改善箇所説明図

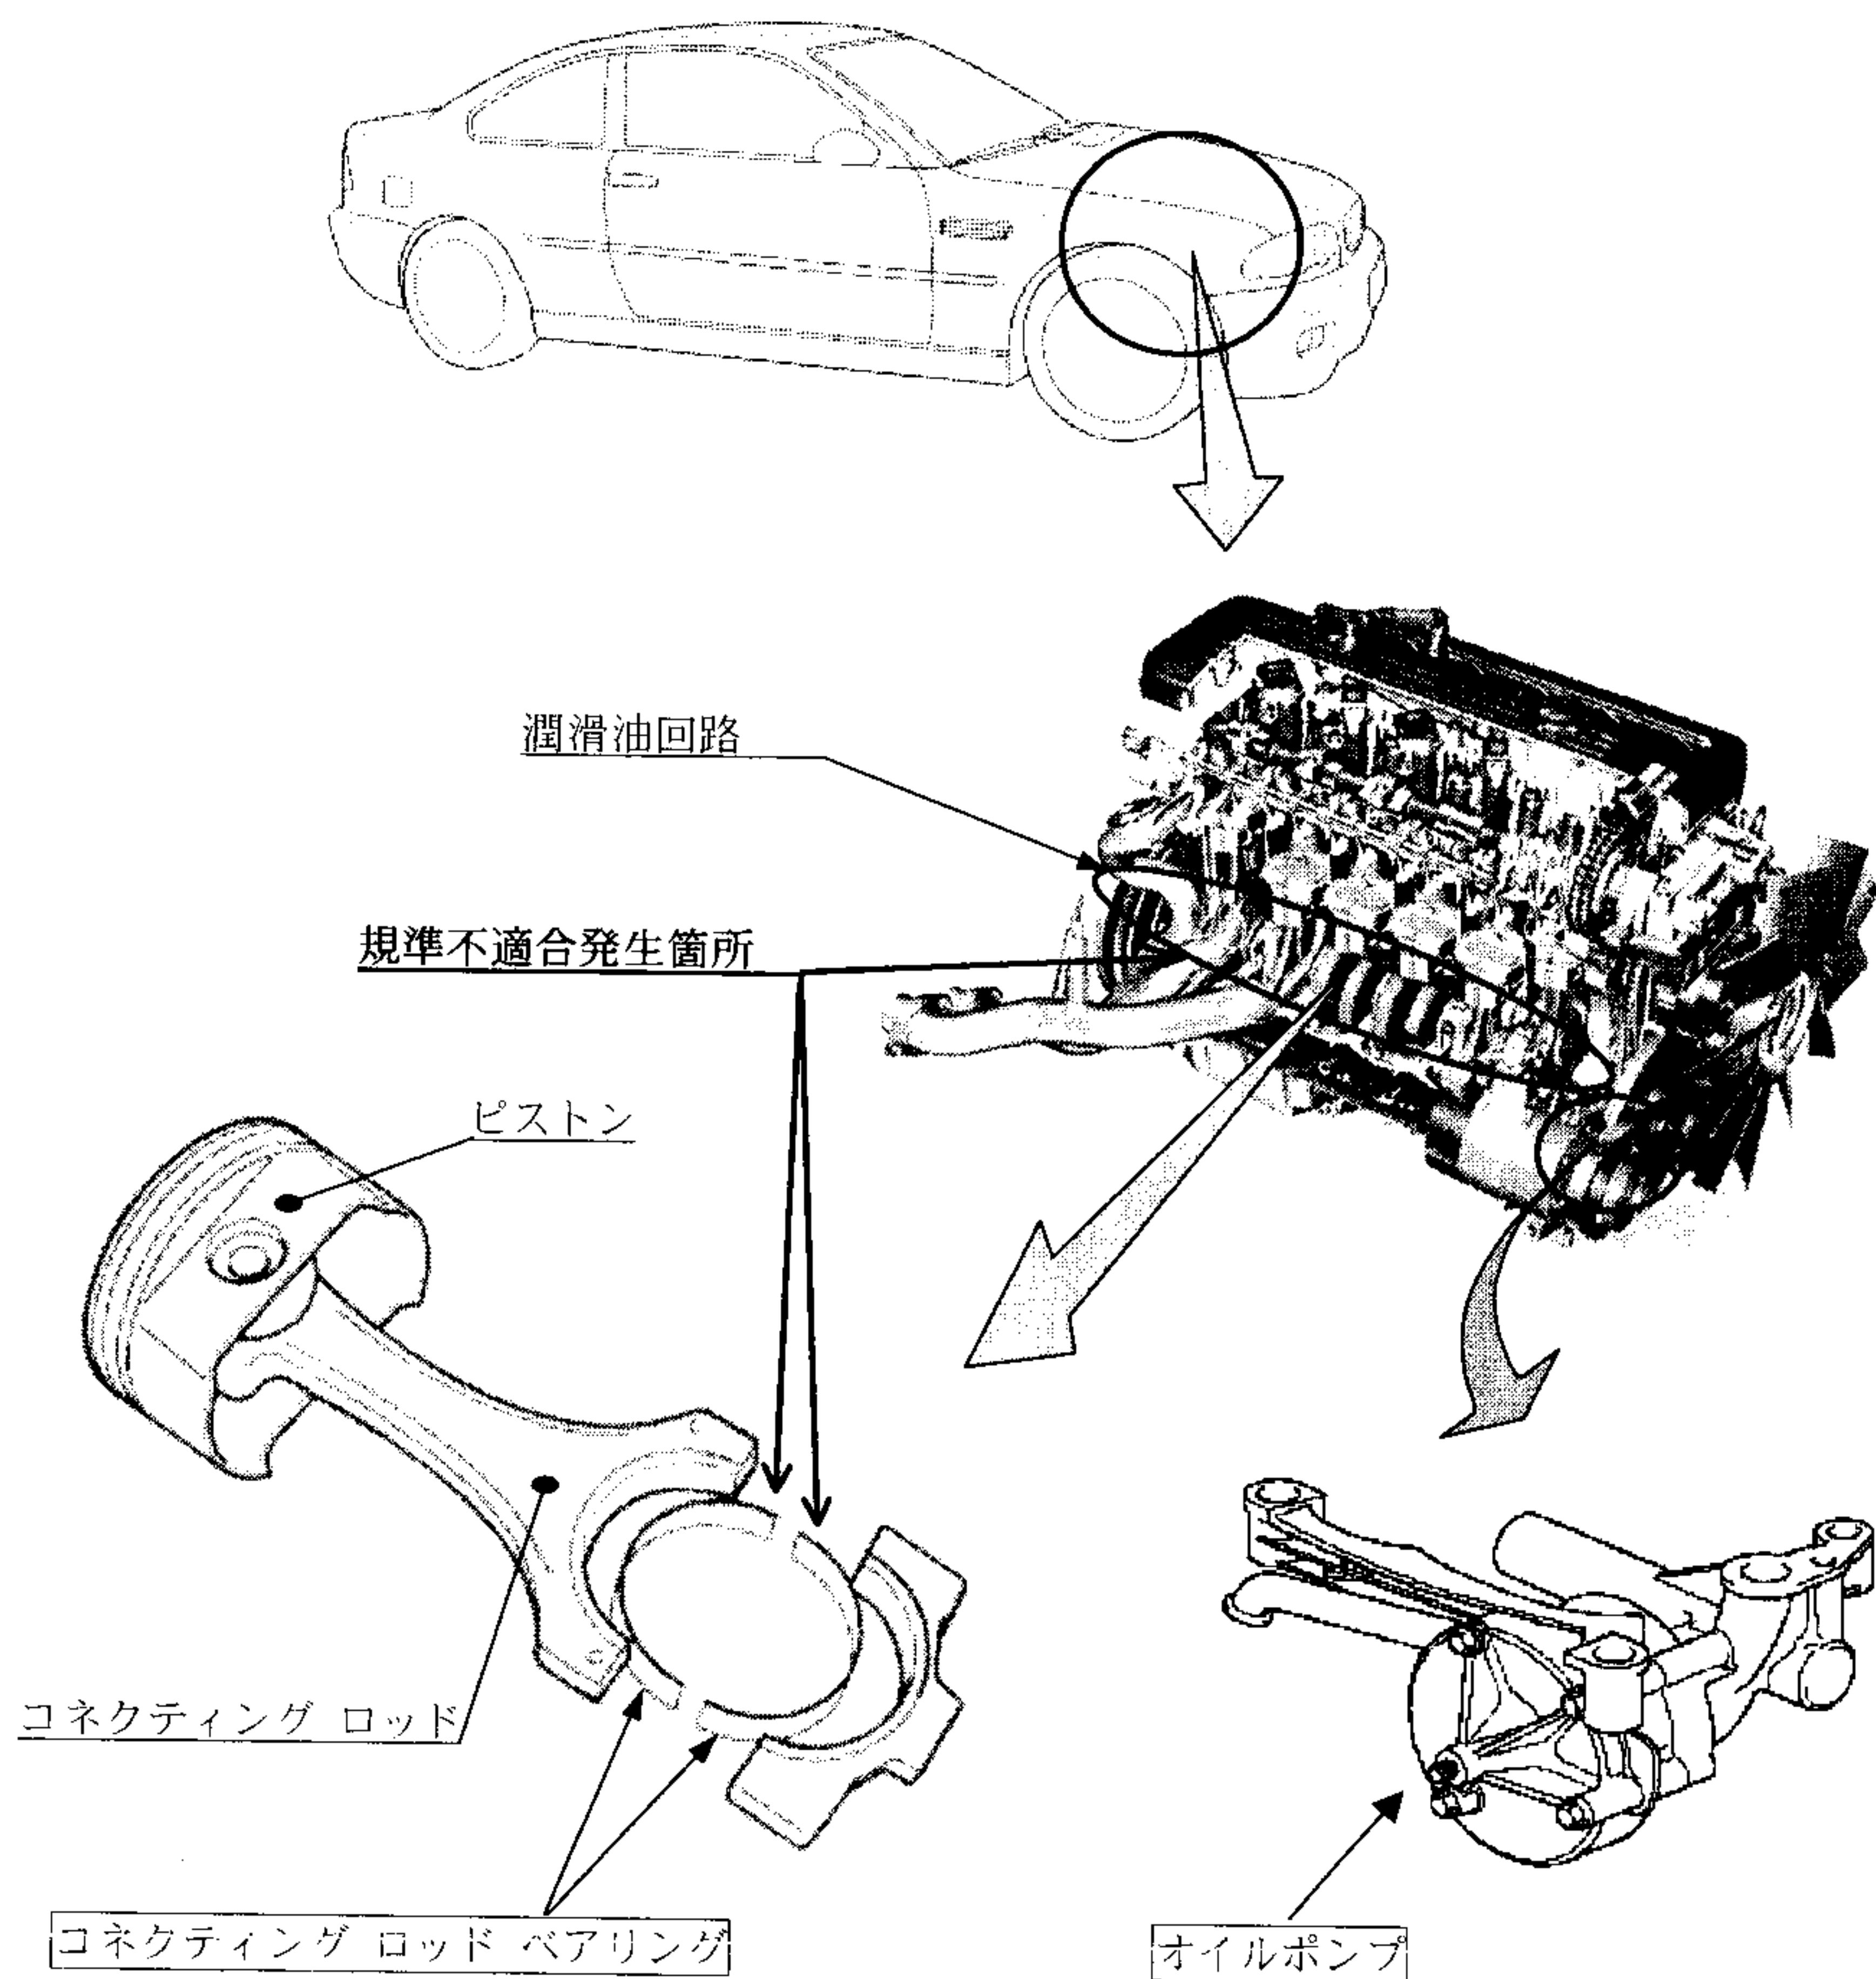
不具合の内容

原動機において、コネクティングロッドのベアリング部の隙間が不適切なため、潤滑油回路に発生する不純物により当該部位の潤滑が阻害され、そのままの状態で使用を続けると、当該部位が過熱して打音が発生し、最悪の場合、ベアリングが焼付いて原動機が停止し、再始動できなくなるおそれがある。

改善の内容

全車両、オイルポンプおよびコネクティングロッドベアリングを対策品と交換する。
